Νέα βίδα - τεντωτήρας 531 0342 30

Κωδ. INA: 531 0342 30

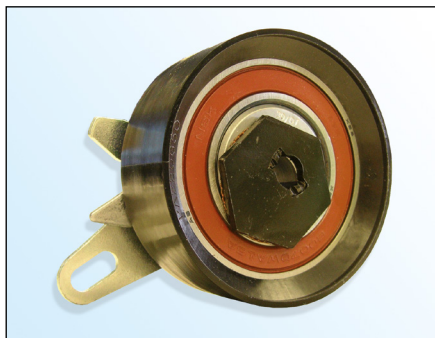
Στα πλαίσια της συνεχούς εξέλιξης και της διασφάλισης της ποιότητας των προϊόντων μας παρέχουμε τον τεντωτήρα **531 0342 30** με μια νέα βίδα (εικόνα 3).

πλακέ κεφαλή βίδας με Torx
Κεφαλή βίδας $\varnothing$ **18,5 mm**
κατηγορία αντοχής **10.9**
ασφαλιστική κόλλα για βίδες στο σπείρωμα
αυξημένη ασφάλιση

Η INA συνιστά να αντικατασταθεί η γνήσια βίδα (εικόνα 2) με την παρεχόμενη βίδα.

Ροπή σύσφιγξης: $20 \pm 1,5$ Nm
